## REGULAÇÃO RELATÓRIO TÉCNICO DE FISCALIZAÇÃO N. 560/2024 – RTF

**Fiscalização Regular no Sistema de Abastecimento de Água e no Sistema de Esgotamento Sanitário de Araricá/RS.**

REGISTRO 1

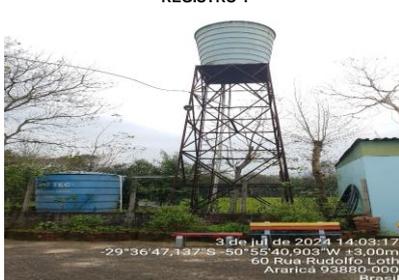
<b>NC</b>	<b>CÓDIGO DA NC</b>	<b>UNIDADE</b>	Reservatório 06 - Creche
72	6.1	<b>CONSTATAÇÃO</b>	Não há identificação da unidade.
<b>GRUPO</b>	<b>PRAZO</b>	<b>NÃO CONFORMIDADE</b>	Inexistência de placa de identificação do reservatório.
2	365 dias	<b>OBSERVAÇÃO</b>

REGISTRO 1

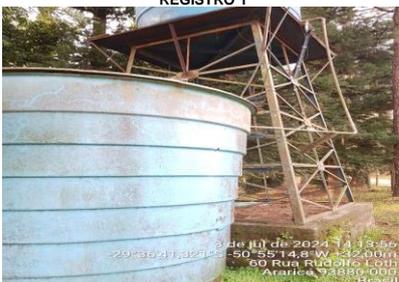
NC	CÓDIGO DA NC	UNIDADE	Reservatório 09 - Raso
106	6.2	<b>CONSTATAÇÃO</b>	Não existe cercamento na área do reservatório.
<b>GRUPO</b>	<b>PRAZO</b>	<b>NÃO CONFORMIDADE</b>	Não isolar a área dando condição ao acesso de pessoas não-autorizadas e sem garantir bom estado de limpeza do local.
2	365 dias	<b>OBSERVAÇÃO</b>
